リコール届出一覧表

リコール届出日：令和6年7月2日

改善箇所説明図

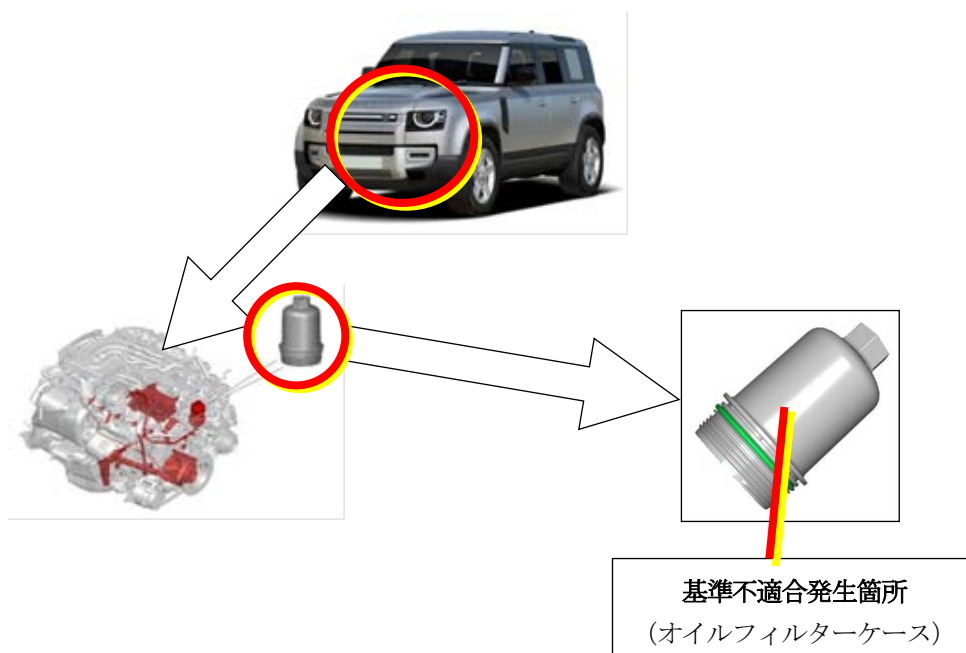
リコール届出番号	外-3833	リコール開始日	令和6年7月2日
届出者の氏名又は名称	ジャガー・ランドローバー・ジャパン株式会社 問い合わせ先：ランドローバーお客様相談室 0120-922-992		
基準不適合状態にあると認める構造、装置又は性能の状況及びその原因	原動機の潤滑油をろ過するオイルフィルターにおいて、オイルフィルターケースの材質が仕様と異なっている。そのため、潤滑油の内部圧力に耐えられずにケースが破損し、飛散したオイルが排気管に付着すると、最悪の場合、火災となる恐れがある。		
改善措置の内容	全車両、当該オイルフィルターケースを良品に交換する。

注： は、交換部品を示す。
